Product Change Notice: EVQ, EVP, EVQV, EVQW, EVE, EWV, EVW, ESB, ESE Series

PCN.PG13.04.03.2024

04.03.2024

About This Notice:

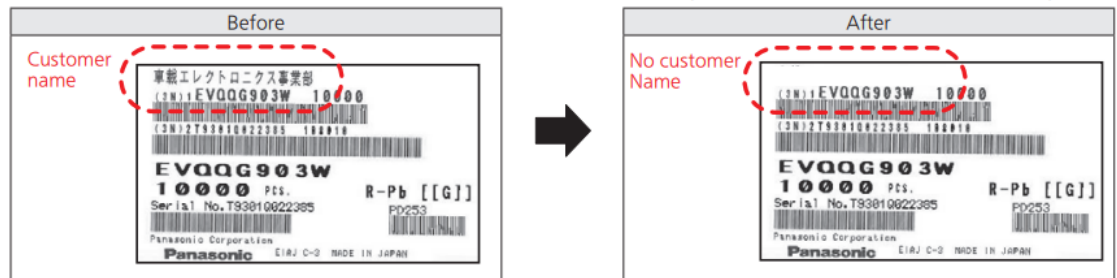
Our Japan and China factories will change the Real, Inner, and Outer carton box labels on packages to meet the original EIAJ standard C3 label format.

■Delete of customer name from EIAJ Standard C3 label (Reel, inner/outer carton box)
